第2回アドバイザーボード以降の各委員からの意見	対応内容
1) 全体平面図に関連して	
■北東側エントランス、みちひろばについて	
○三宮駅方面から歩道を歩いてきた人たちを、どうやって園内に引き込むのが一番重要だと考えれば、北エリア、南エリアそれぞれのエントランスでは、見通しや開放感だけではなく、魅力的な花・植物の景観がある方がよい。樹木を減らして花壇を際立たせることや、仮設・移動可能な花壇の導入などもあり得るので、よく検討してほしい。(赤澤委員)	○フラワーロード～みちひろばは、既存の高木を活かした心地よい木陰の空間とします。 【資料】参考-1 完成イメージ (CG) としてみちひろば周辺 (②～④)
○景観的には、フラワーロードの舗装と東遊園地の舗装との接合・切り替えの細部が重要になってくると思う。(福岡委員)	○エントランスは開放的な景観づくりを行います。 【資料】参考 1-完成イメージ (CG) として南西側 (⑪)、北西側 (⑫)
○フラワーロードを北から歩いてきた時に、みちひろばでどのように風景が変化するかを、スケッチや複数断面などでわかりやすく示す方が良いでしょう。(福岡委員)	○魅力的な花や植物を楽しめるよう、仮設や移動可能な花壇 (プランター等) を設置します。 【資料】参考 2-プランターイメージ
○みちひろばでのマーケット等の開催を考えれば、木陰をつくる高木がもう少し広い範囲にある方がよいだろう。詳細設計や工事までに細部の検討をお願いしたい。(村上氏)	○東遊園地と連続したフラワーロードの舗装は、関係機関と調整して詳細を決定しますが、神戸の顔として風格のあるものとします。 ○詳細については実施設計で検討します。
■その他のエントランスについて	
○旧居留地側の擁壁の圧迫感が軽減されるように留意してほしい。(松岡委員)	○すべての擁壁を改良することはできませんが、旧居留地側の3つのエントランスについては、いずれも間口の拡幅、それに伴う樹木の伐採・整理、花壇の配置などによる改良を計画しています。エントランス開口幅でいうと北西側 (5m→20m)、西側 (10m→20m)、南西側 (2m→6m) 程度に広がります。 【資料】参考 1-完成イメージ (CG) として西側エントランス (⑩)、南西側エントランス (⑪)、北西側エントランス (⑫) 等

再整備基本計画において空間構成の検討で設定された基本的な考え方「残したいもの」、「変えたいもの」、「創りたいもの」を整理する。

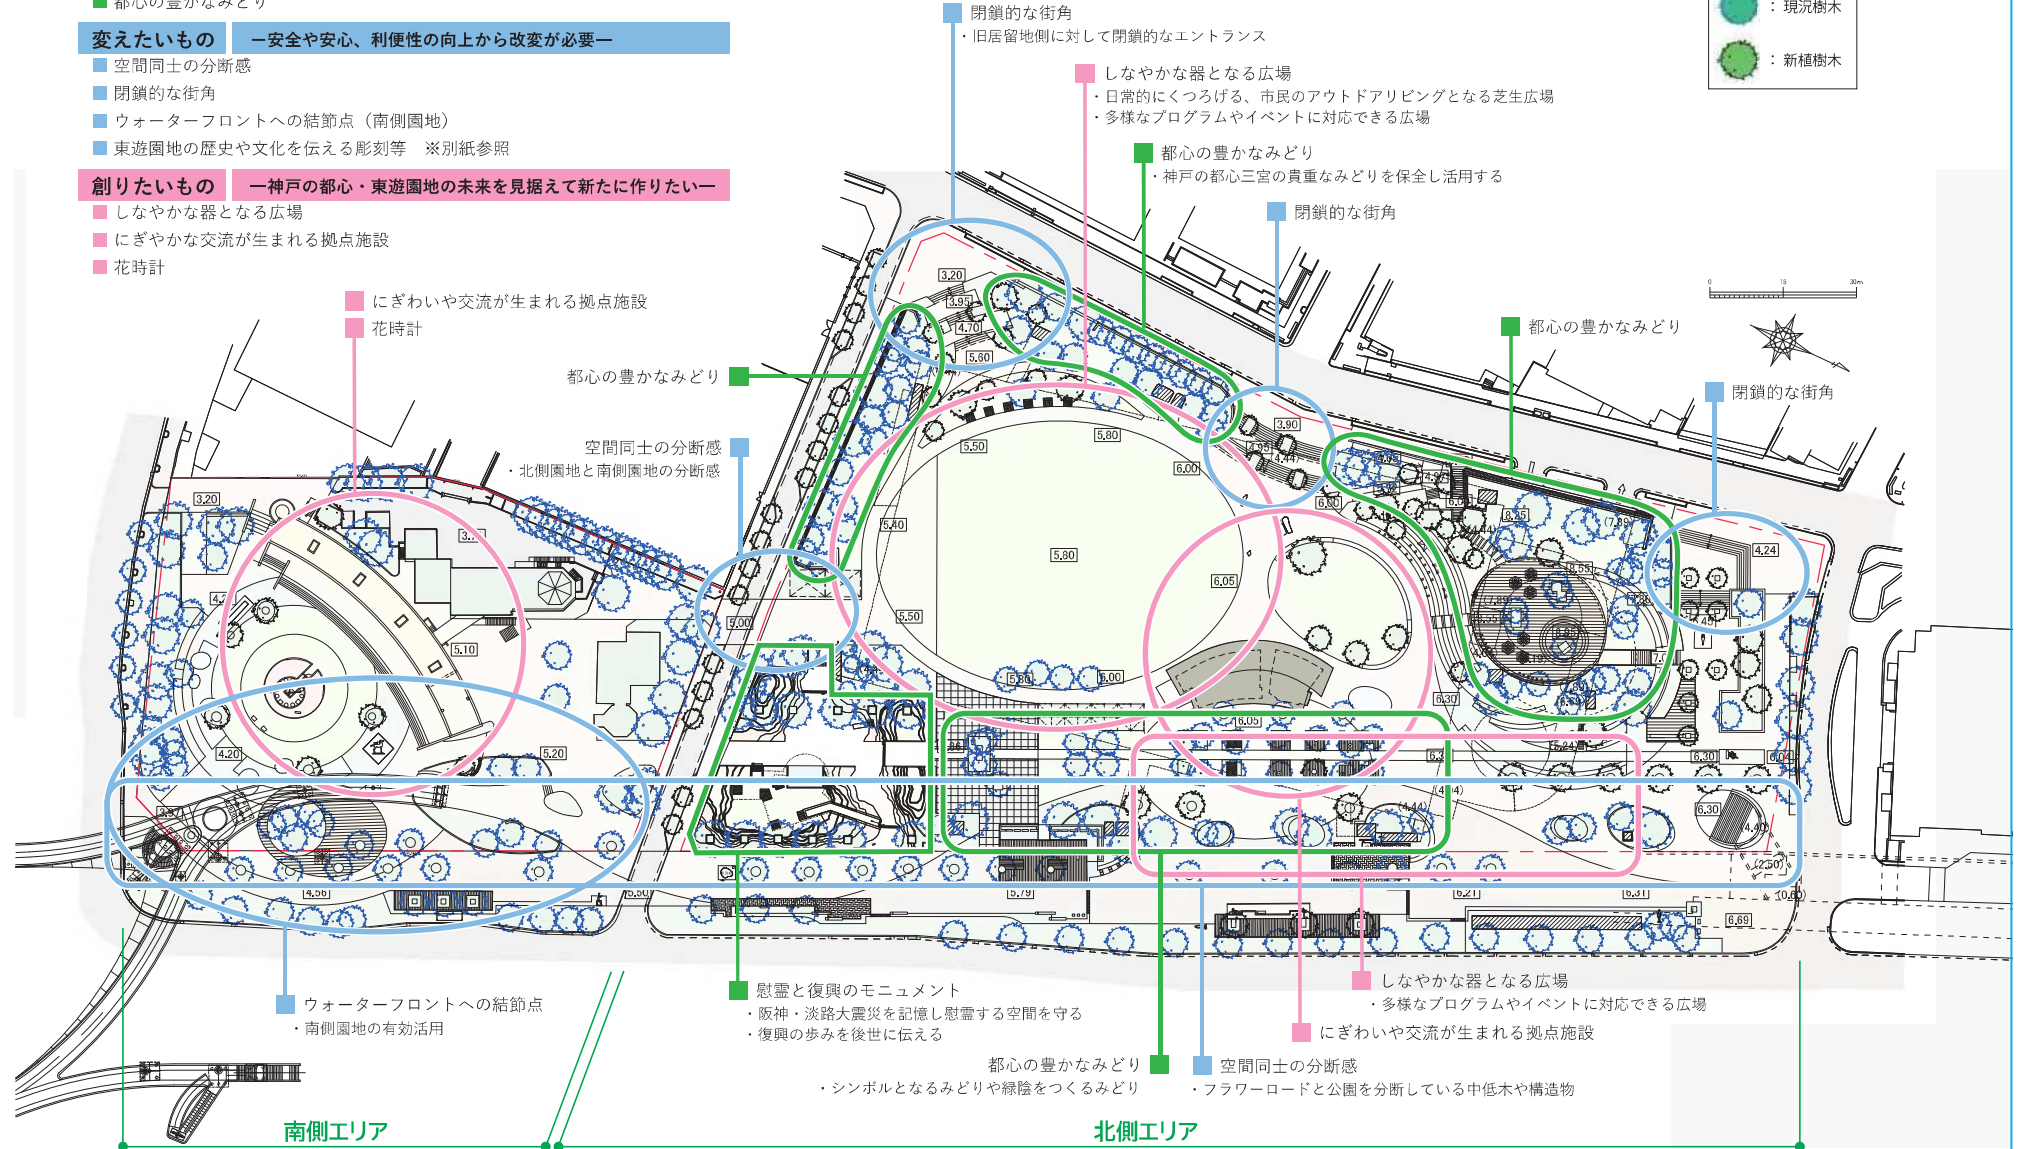
第2回アドバイザーボード以降の各委員からの意見	対応内容
3)「再整備基本計画の考え方」について	
○この基本設計で定めた内容が、考え方の柱である「残したいもの」「変えたいもの」「創りたいもの」のそれぞれどこにあたるのかを、わかりやすくまとめる方が良いだろう。(福岡委員)	○「4)基本設計の方針」で必要なところが読み取れるようにするとともに、参考資料を作成しました。 【資料】参考-3 空間構成の考え方「残したいもの・変えたいもの・創りたいもの」

利用想定図《阪神淡路大震災 1.17 のつどい》

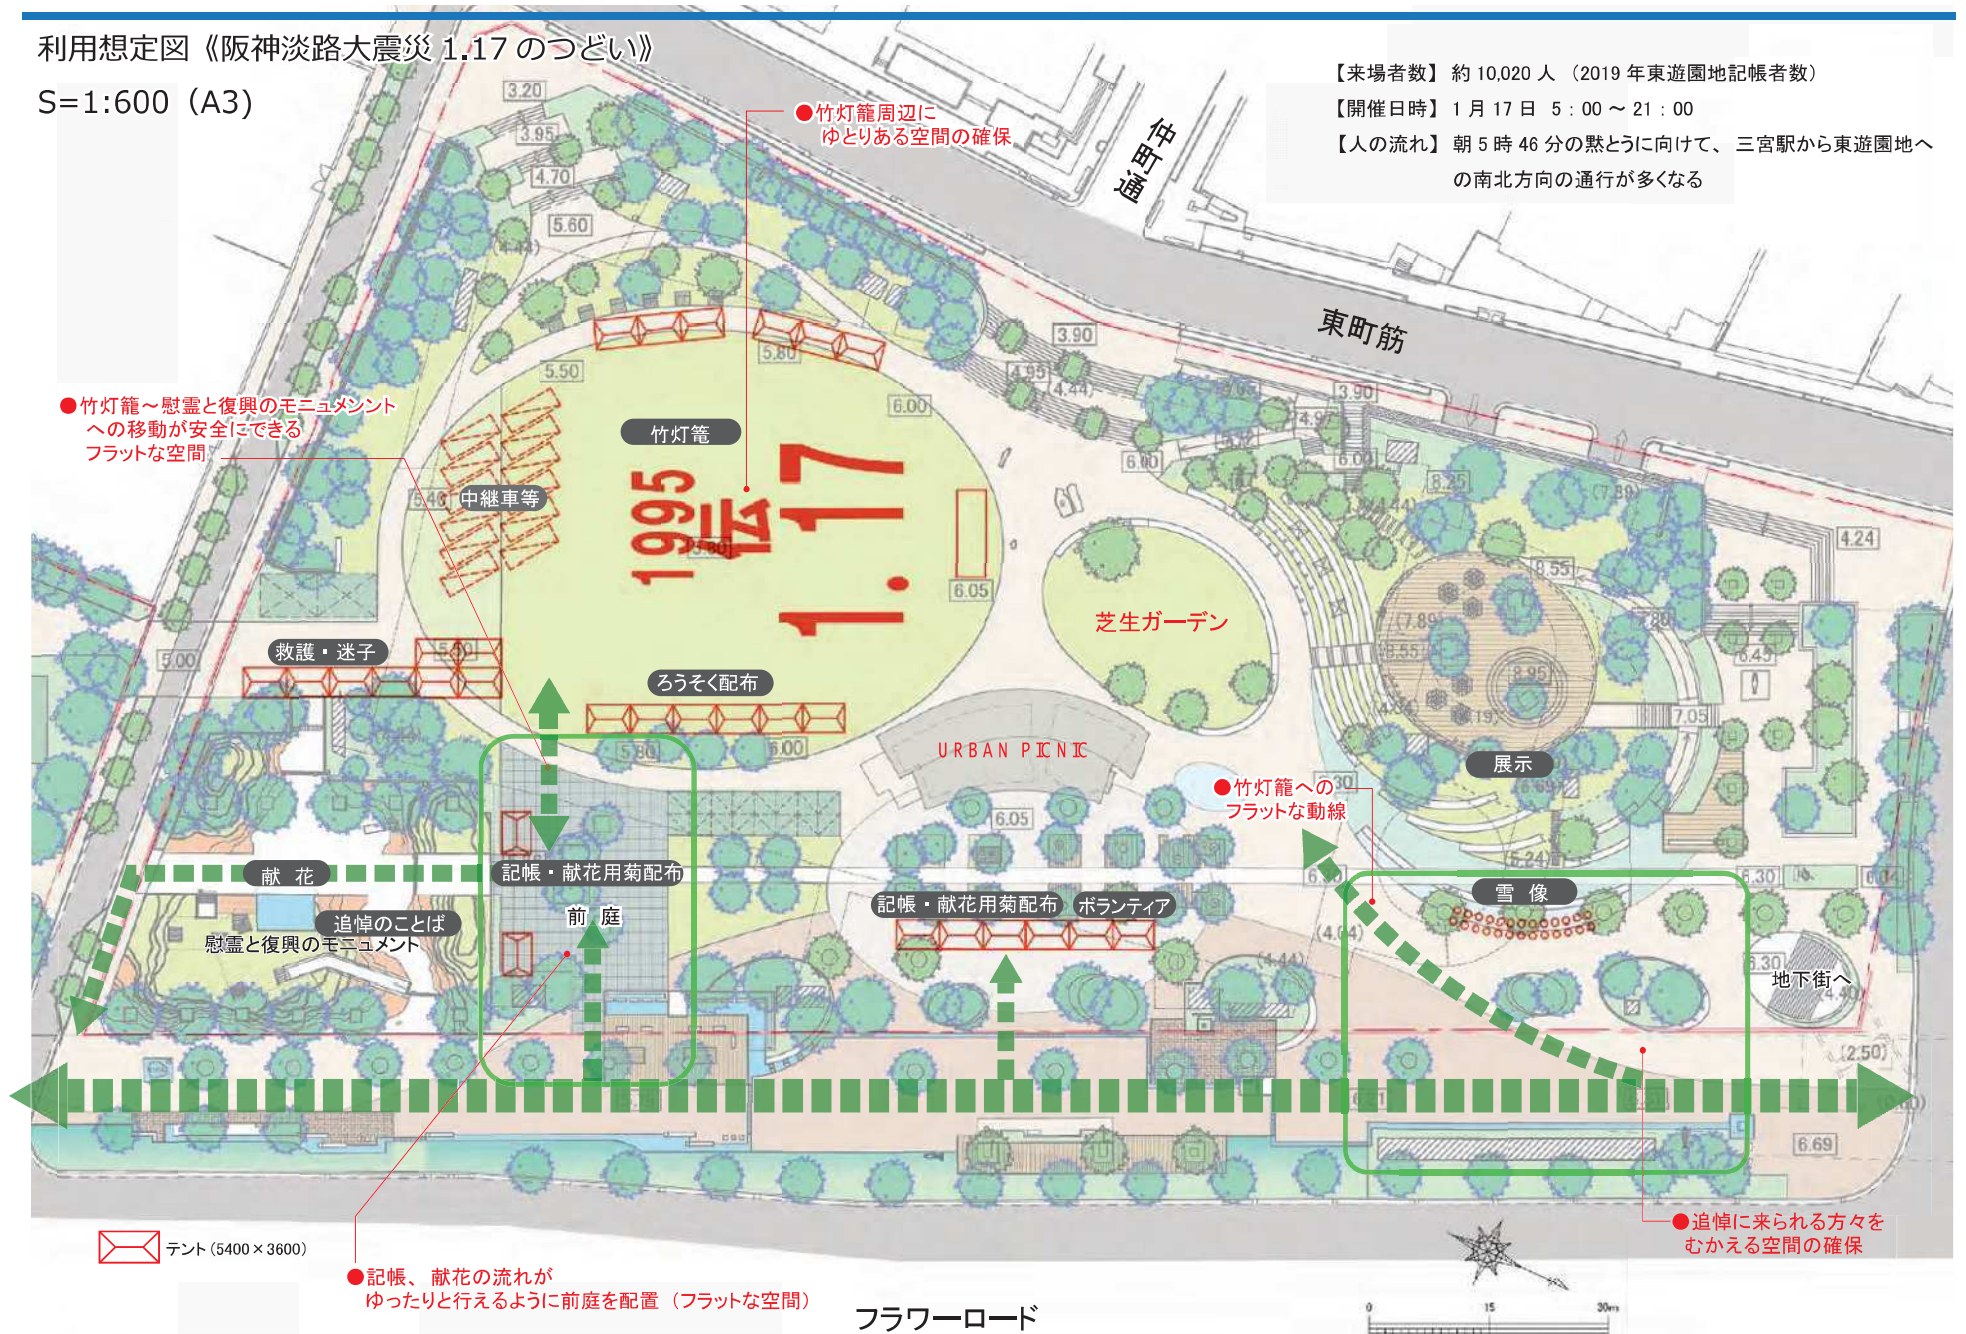
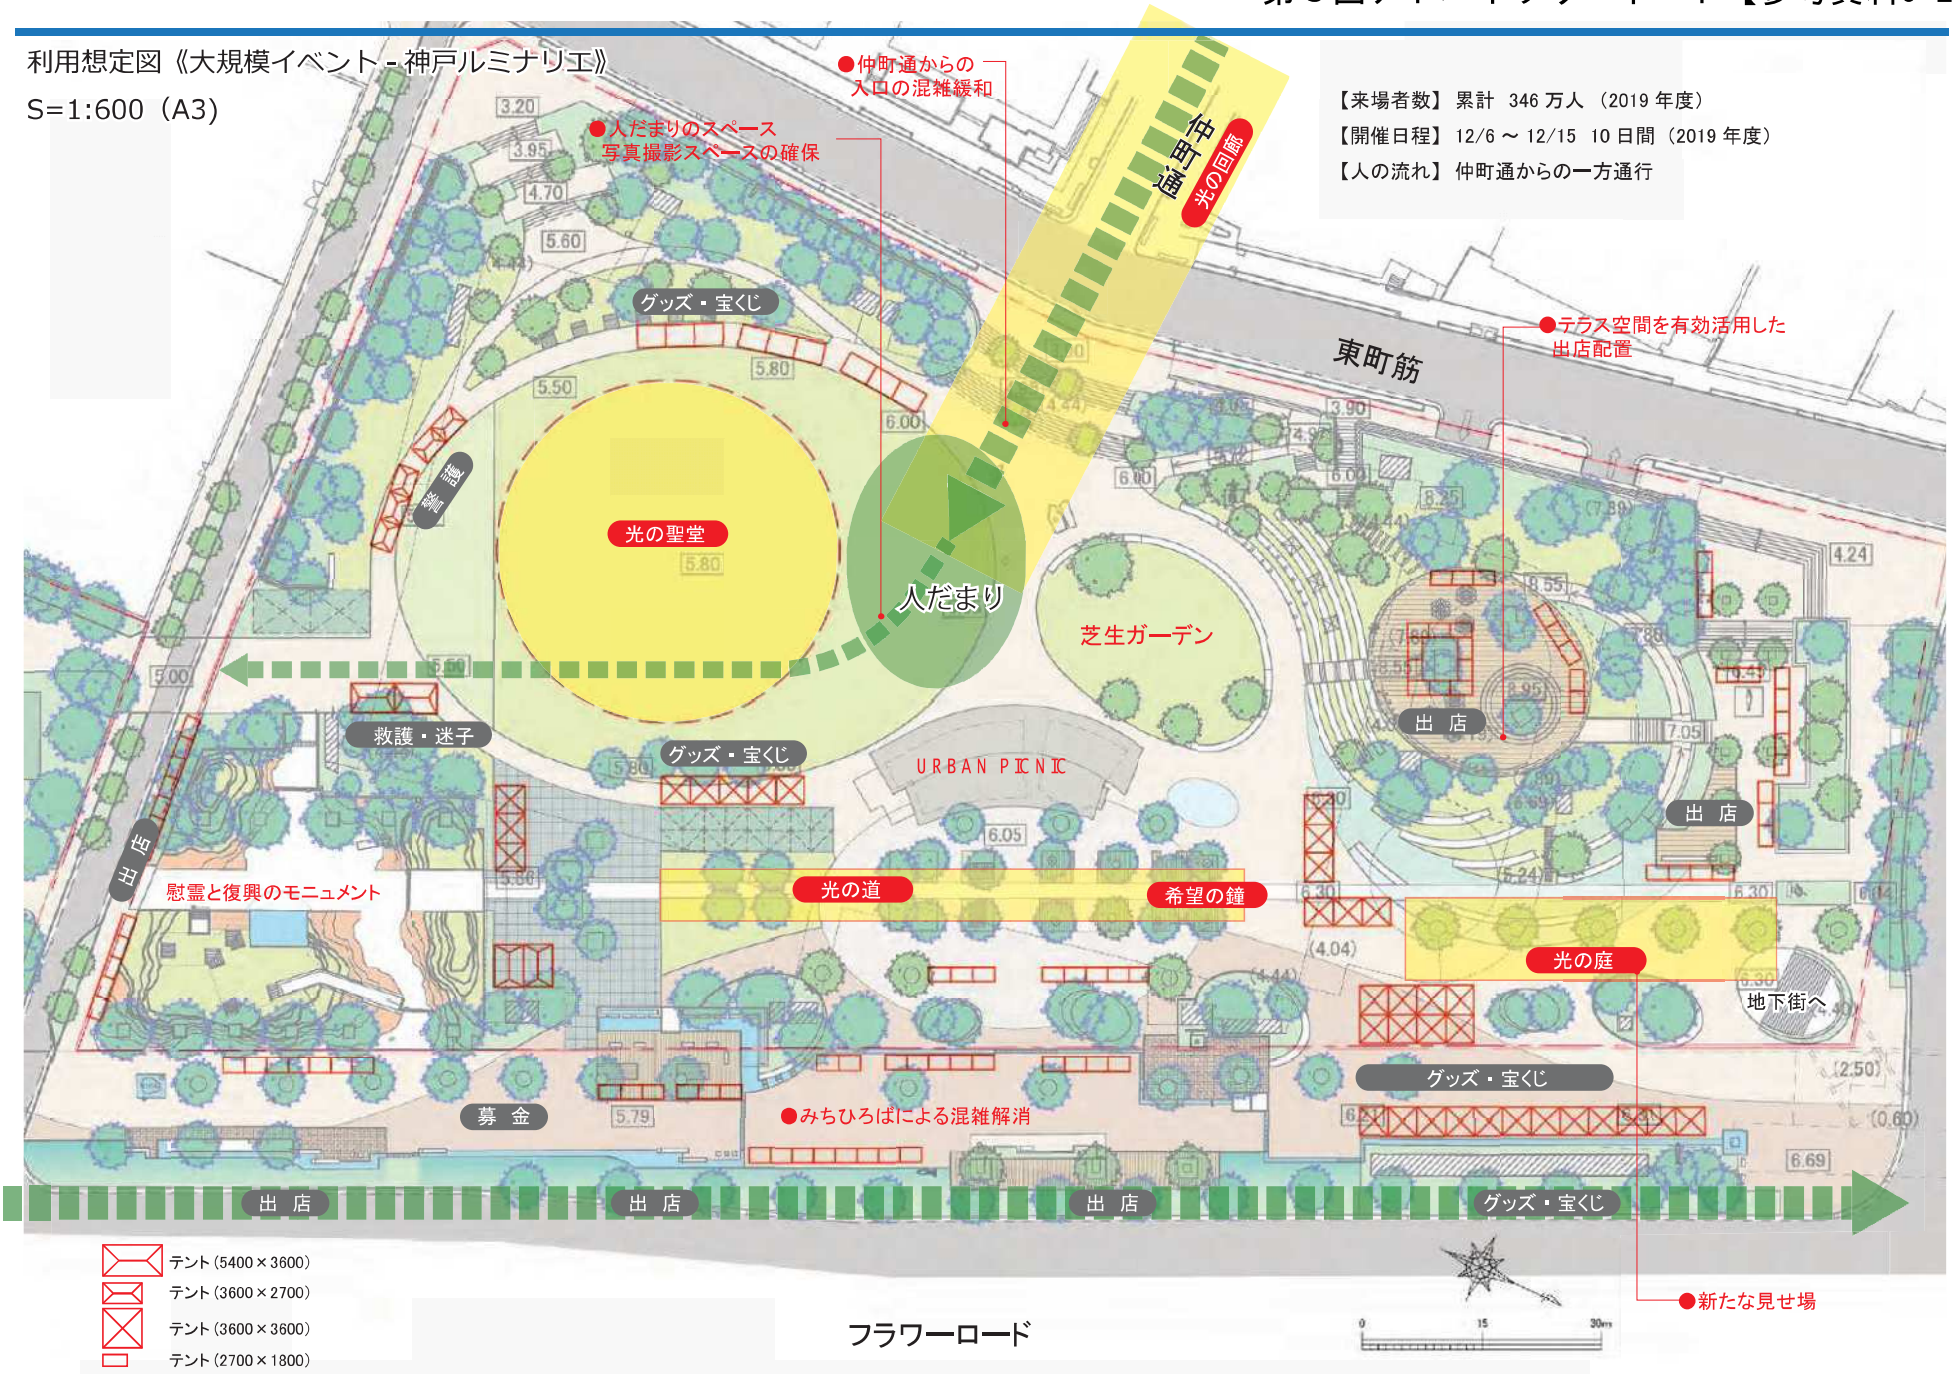
4)「基本設計の方針」について	
○方針の二つ目にある「にぎわい」という言葉については、昨今の新型コロナの影響もあって少し言葉のもつ意味合いが変わりつつあるように思う。使い方に工夫が欲しい。(嘉名委員) ○基本計画の将来像にある「器」という言葉や、「三宮と海とをつなぐ」「都心」といったキーワードにも留意して欲しい。(嘉名委員) ○方針の中に、運営に関わる内容が含まれていない。詳細はともかく、ある程度決まっていることがあるなら方針レベルでは示すべきだろう。(福岡委員)	○東遊園地での「にぎわい」づくりは、大規模イベントや集客施設によるものではなく、アウトドアリビング、子どもの創造性を高める空間づくりなど、思い思いの目的で利用者が集まれるような器となることを目指しています。こうした公園の姿は、with コロナ時代の都市にこそ必要なものだと考えています。 ○一方でソーシャルディスタンスを保てる施設配置やタッチレスな設備導入など、感染症対策に配慮した新しい日常につながる工夫にも取り組んでいきます。 ○運営については、今後関係機関等と調整していきます。
5-1)「花とみどり」について	
○園内にもすでにある神戸ゆかりの植物、ユーカリやイペのことも触れてほしい。(天川委員)	○神戸ゆかりの植物、地域の植物にも配慮した植栽を進めていきます。
5-2)「夜間景観」について	
○日本銀行東側の歩道など、公園の周囲で照明が暗いところがある。園内の照明計画だけでなく、沿道のことについても検討して欲しい。(松岡委員) ○公園内だけが明るくても、その先の旧居留地が暗くっては仕方がない。フラワーロードから旧居留地まで、エリア全体で照明のことについて考えてほしい。(天川委員)	○ご指摘のありました日本銀行東側歩道の照明について夜間調査したところ、歩道用照明が通常の間隔で設置され、十分な照度が確保されておりましたので当該箇所についての照明の増設はできませんが、現在事業を推進しているリノベーション神戸の一環として、市内全域の駅前周辺などのまちなか街灯について増設を実施いたします。
5-3)「休憩施設」について	
○空間に対応したアクティビティポイントの図化が必要。(福岡委員)	○様々なアクティビティについて、空間の利用を想定しています。 【資料】参考5-利用想定図
